Informe Consolidado de Solicitud de Aclaraciones, Rectificaciones y/o Ampliaciones a la Declaración de Impacto Ambiental del Proyecto "Parque Fotovoltaico Triqueta"

Nombre del Titular : GR PUYEHUE SPA
Nombre del Representante Legal : Antonio Ros Mesa
Dirección : Isidora Goyenechea 2800, Oficina 3702, piso 37, Edificio Titanium

El presente Informe Consolidado de Solicitud de Aclaraciones, Rectificaciones o Ampliaciones a la Declaración de Impacto Ambiental del proyecto "Parque Fotovoltaico Triqueta", contiene las observaciones generadas en virtud de la revisión de la DIA

Imagen N°1: Cobertura Arborea no reconocida en la DIA

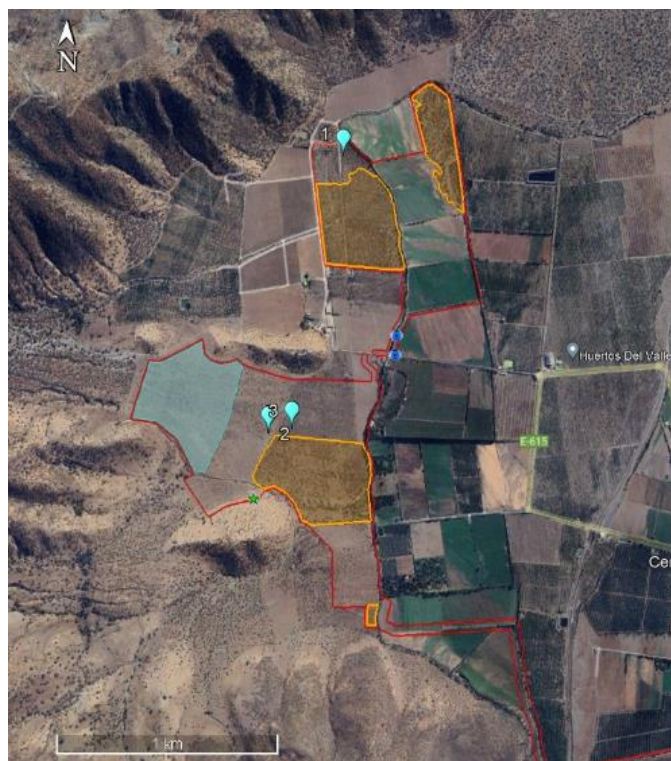
- 154) Respecto de la descripción de la flora y vegetación presentada en la DIA, Anexo 2.6, específicamente respecto de los antecedentes contenidos en el punto 5.2. “*Caracterización de Flora y Vegetación*”, se solicita al titular aumentar el esfuerzo de muestreo, de manera de validar los límites de las formaciones clasificadas como bosque nativo, considerando que en visita a terreno del 15 de noviembre de 2023 se observó sectores con cobertura arbórea, principalmente de *Vachellia caven*, que no se encuentran reconocidas y que aumentaría la superficie de bosque nativo a intervenir. Para los efectos de clarificar los sectores que se requieren reevaluar se adjunta imagen con puntos 1 al 3 en celeste, como referencia.
